REF: Expediente No. **NC2021/0003082**, solicitud de patente de invención a favor de **JUBILANT DRAXIMAGE INC.**, Título: **CONTROL Y CONFIGURACIONES DEL SISTEMA DE ELUCIÓN 82RB**

RESPUESTA A EXAMEN DE FONDO

Figura 2. Vista lateral general de la unidad generadora de D1

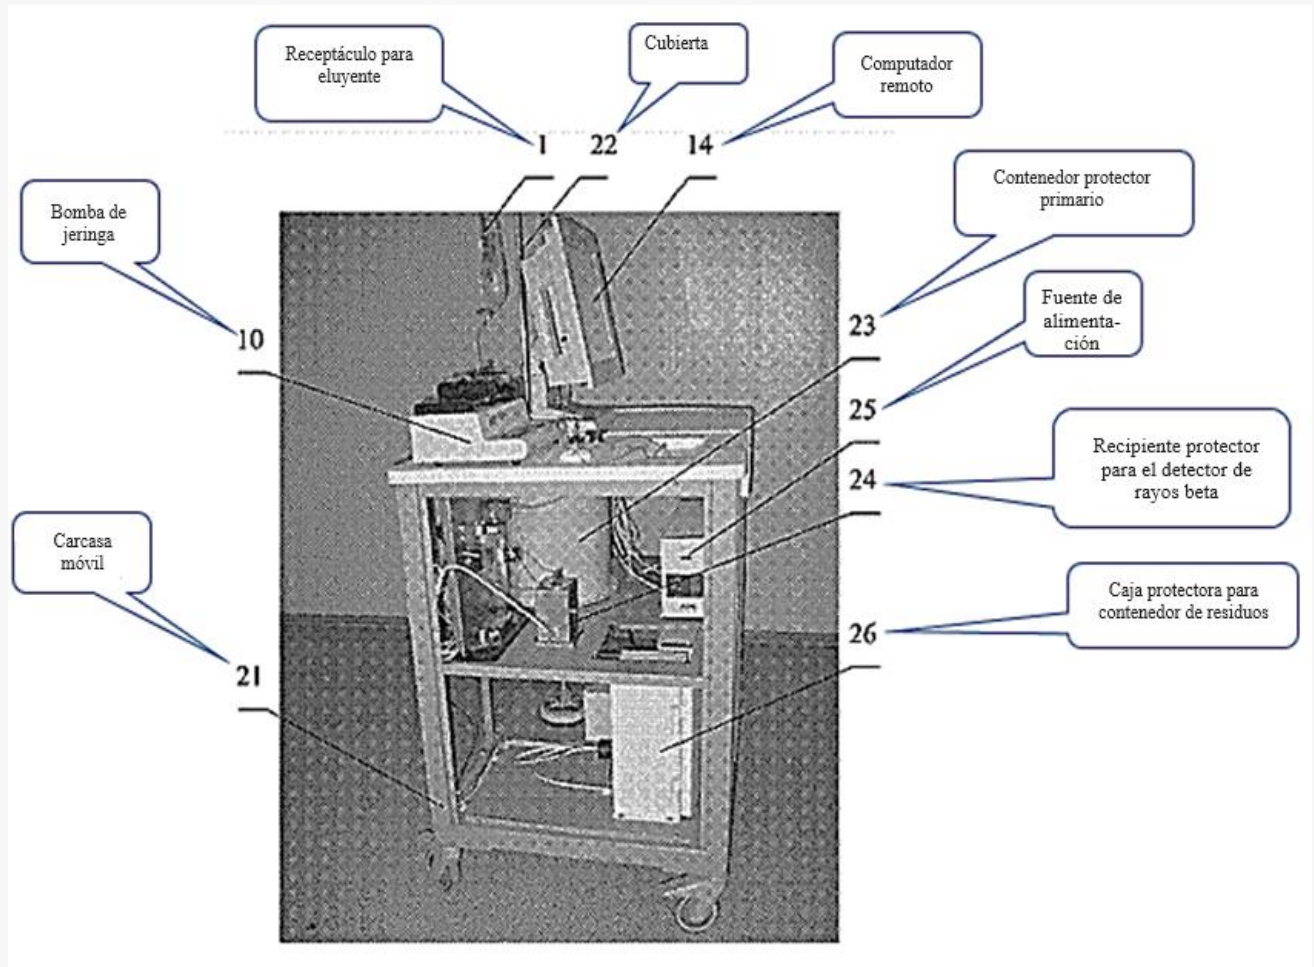
- Dicha superficie superior del compartimiento de desechos (18) está en una primera elevación dentro del conjunto (32): Se divulga en la Figura 2 de **D1**; y aunque el examinador asegura que según el Párrafo [0034] de **D3**, el mecanismo de extracción de eluato 12 puede tener un conjunto de eluato blindado 34 dispuesto de manera removible dentro de un alojamiento blindado contra la radiación 36 en la parte superior de la cubierta 22, **no hay ninguna enseñanza en D3 acerca de algún contenedor de desechos ni compartimiento de desechos** y el mecanismo de extracción de eluato 12 no es útil para la ventaja de la invención actualmente reivindicada con respecto al mayor grado de seguridad.

- El contenedor de desechos (14) está a una altura inferior a la de la bomba (8): La caja protectora 26 está a menor altura que la bomba 10 (Figura 2) de **D1**; y este elemento no está divulgado en **D3**.

- La primera elevación es más baja que la segunda elevación: Se divulga en la Figura 2 de **D1**; y este elemento no está divulgado en **D3**.
- En donde el contenedor de residuos (14) está alojado dentro de un recinto que puede retirarse del compartimento de desechos (18): Este elemento no está divulgado en **D1**; y aunque el examinador afirma que el párrafo [0039] de **D3** describe que el conjunto de eluido protegido 34, como se ilustra en la FIG. 3 puede incluir **un protector de recipiente de eluato 72 dispuesto alrededor de un recipiente de eluato 74**, al como un vial, botella u otro recipiente al vacío en condiciones de vacío. Sin embargo, el protector de recipiente de eluato 72 y el recipiente de eluato 74 no implican el compartimento de desechos y el contenedor de desechos como se reivindica en la presente invención. Además, **D3 no enseña que el contenedor de desechos y el compartimento de desechos estén montados en una plataforma o rieles mediante un mecanismo deslizante horizontalmente como se describe en la presente invención.**

Figura 3 de D3

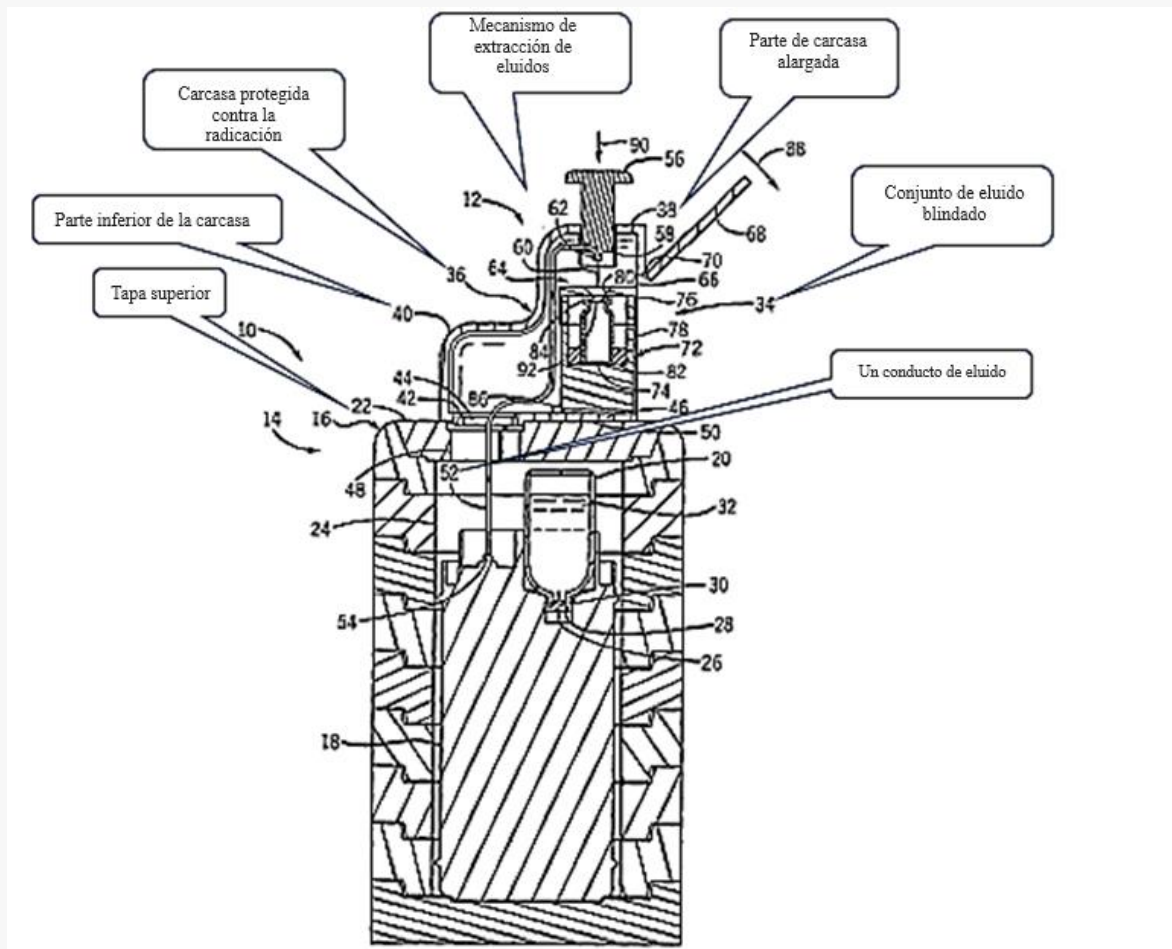
(17) está en una segunda elevación dentro del conjunto (32): En el **estante superior de la carcasa móvil 21, están instalados: un contenedor protector primario 23**, que aloja un contenedor de envío estándar con un generador de estroncio-rubidio 11 (Párrafo [0040]) de **D1**; y aunque el examinador afirma que la Figura 3 y el Párrafo [0033] de **D3** enseñan el elemento reivindicado, esto no es correcto ya que la Figura 3 no representa la característica o elemento reivindicado en la presente solicitud.
